**Objet :** Révision allégée n° 2 – Commune d'Ury  
**Référence :** STAC PSPT 2020- 83

Le projet de révision allégée n°2 du plan local d'urbanisme (PLU) de la commune de Ury a été reçu en préfecture le 17 mars 2020.

#### **Concernant l'article 10 relatif aux hauteurs maximales**

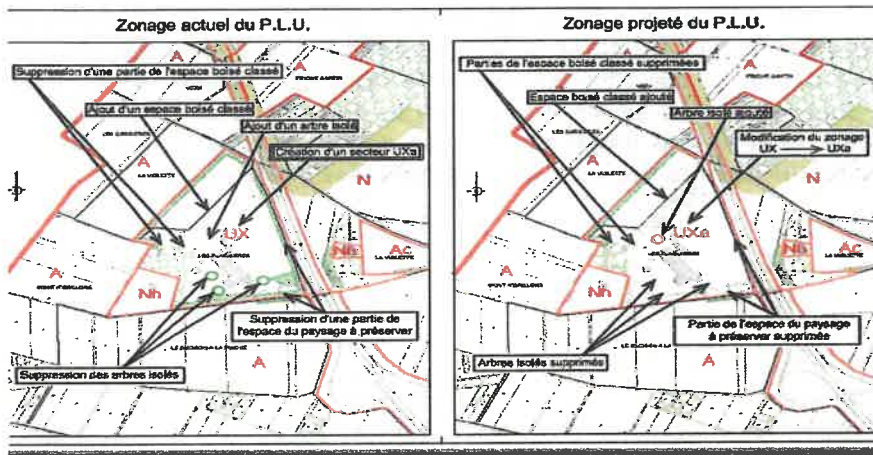
Le règlement écrit permet dans le sous-secteur UXa une hauteur maximale de 12 mètres au lieu des 10 mètres en zone UX. Il est à noter que cette modification du règlement peut avoir un impact non négligeable sur le paysage. De plus, on constate que le règlement ne fait pas mention des hauteurs maximales autorisées des annexes dans le secteur UXa. **En conséquence, dans un souci de cohérence rédactionnelle et afin d'éviter toute ambiguïté dans l'application du règlement, celui-ci devra définir une hauteur maximale pour les annexes en secteur Uxa.**

Enfin, le règlement écrit doit déterminer les hauteurs des annexes en sous-secteur UXa.

Miérarchisation des enjeux écologiques

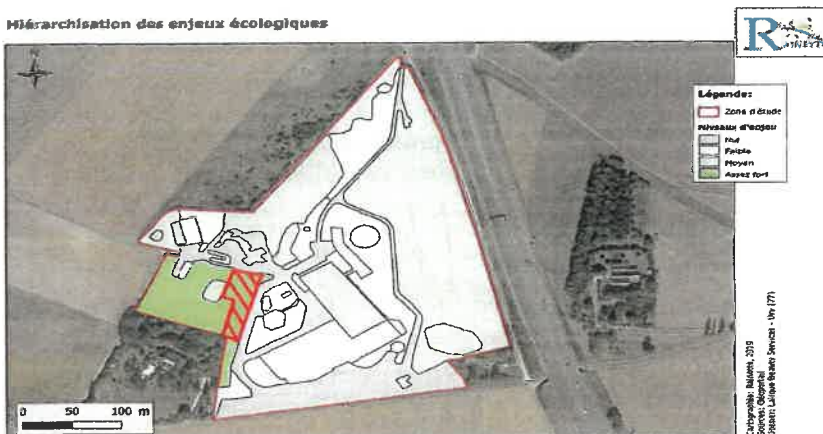
On constate que la levée d'EBC concerne la zone présentant les enjeux écologiques les plus forts. Il est à souligner, que la révision allégée n'apporte pas de solution alternative qui permettrait notamment d'éviter le déclassement d'une partie de l'espace boisé classé (recherche d'une autre implantation pour le bâtiment).

#### IV Les risques

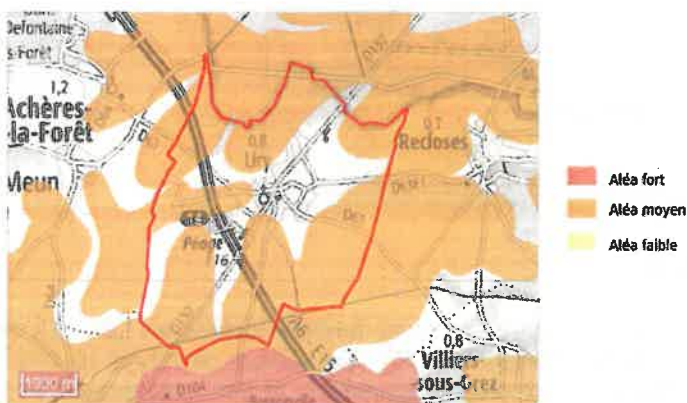
Pour rappel, la commune d'Ury est concernée par les aléas moyens à fort concernant le risque de mouvement de terrain lié au retrait gonflement des argiles. A titre d'information, **la carte des risques de mouvement de terrain lié au retrait gonflement des argiles a fait l'objet d'une mise à jour qui a été validée officiellement le 26 août 2019.** La nouvelle carte est sensiblement différente de la précédente, il n'y a pas de nouvelles zones soumises à l'aléa mais le niveau d'aléa est revu. Cette carte permet l'application de la loi ELAN et notamment l'art. 68, du 23 novembre 2018, le décret du conseil d'État n°2019-495 du 22 mai 2019 qui impose la réalisation d'études de sol pour toutes constructions à usage d'habitation dans les zones exposées au phénomène de retrait-gonflement des argiles. **En conséquence, bien que le projet se situe en partie en zone d'aléa moyen retrait gonflement, les dispositions de cette nouvelle carte devront être insérées.**
